Tekniska krav och anvisningar

SRÖ-system

Ändrings-PM

Revideringar med revideringsdatum 2024-11-01.

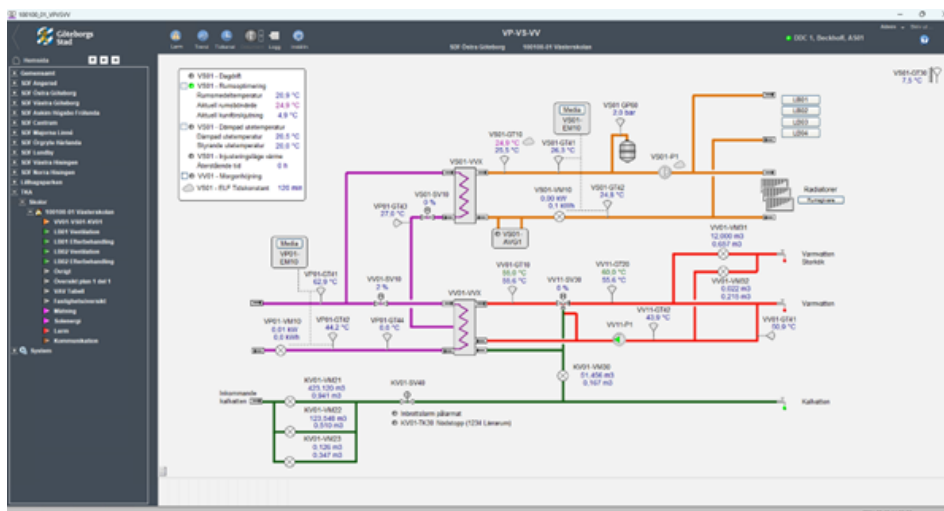
- I ”2.3. Överstyrning av pump” har AND-blocket ändrats:

Under rubrik "4.1. Trädmeny..." byts exempelbild för trädmeny ut till denna bild:

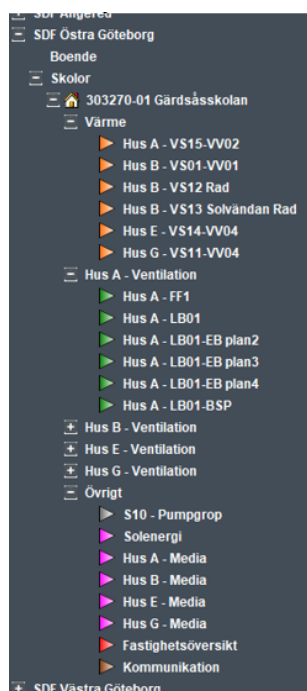
Efter exempelbild för neny under rubrik "4.1. Trädmeny..." tillkommer en ny exempelbild:

Under rubrik ”3.3 LB-system” byts exempelbild ut mot:

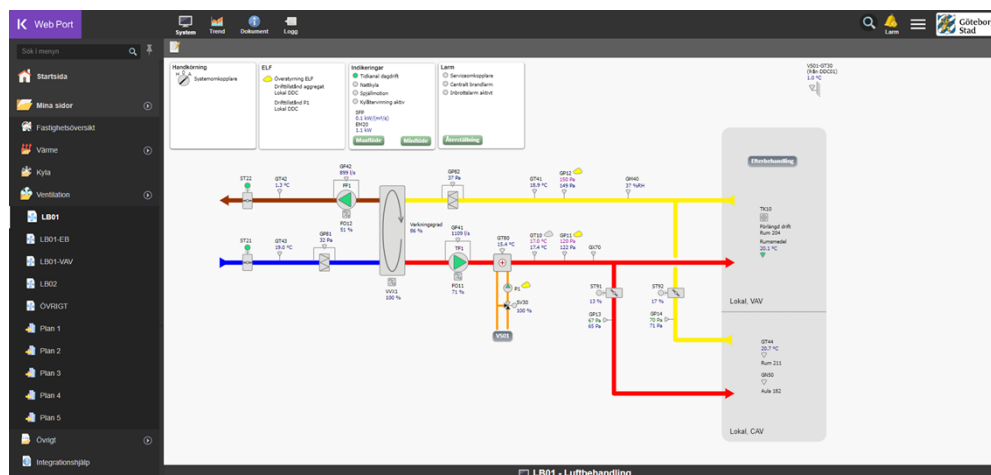
- Under rubrik ”3.2 VP-VS-VV” tillkommer visning i bild av mätarställning för KV01-VM30, samt knappsymbol för KV01-TKxx tas bort och ersätts med indikering för nödstängd ventil placerad under KV01-SV40.

Exempelbild för LB-system, system med VAV-CAV byts ut till:

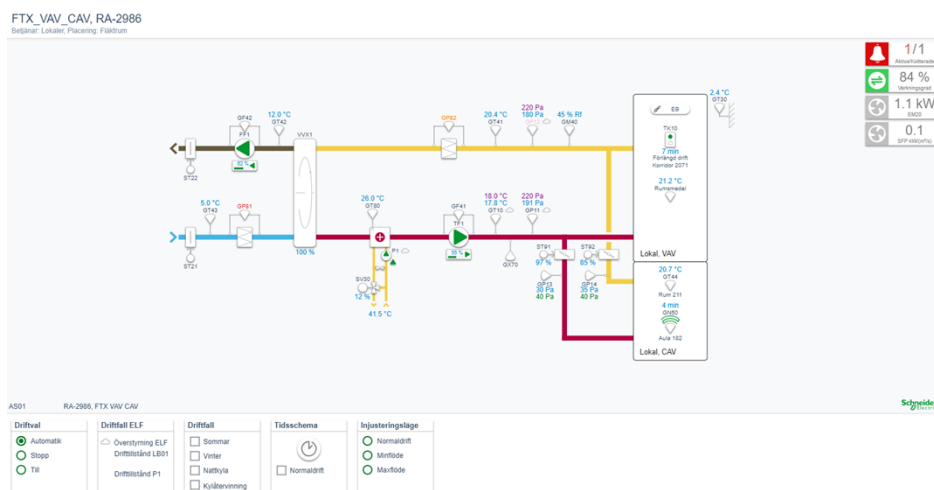
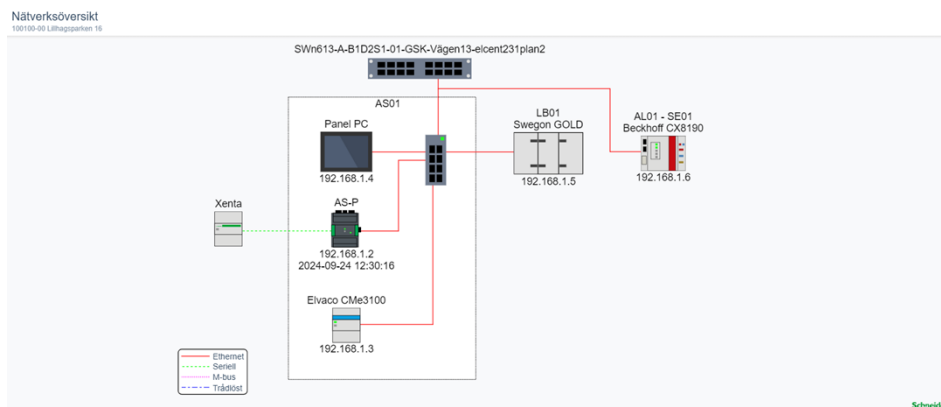
Exempelbild för kommunikation byts ut till:

Exempelbild för större fastighet, byts ut till:

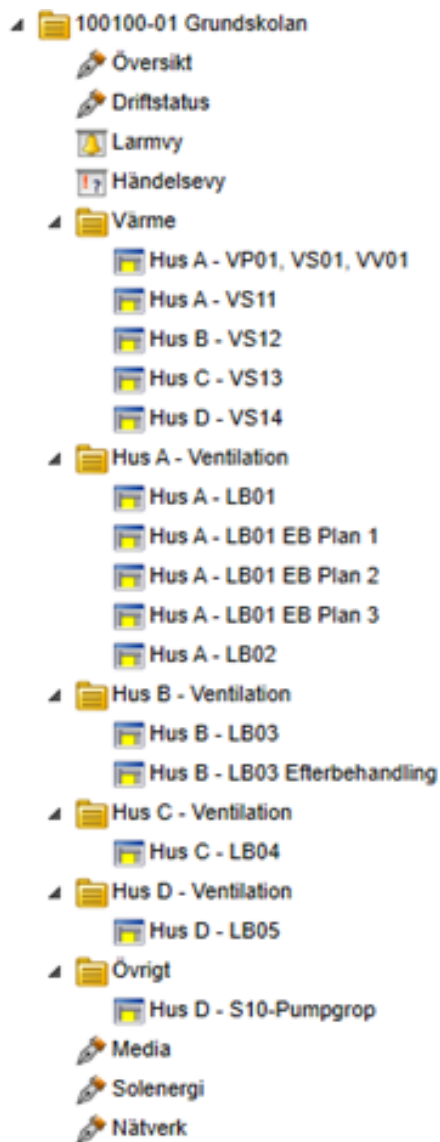
Exempelbild för mindre fastighet, byts ut till:
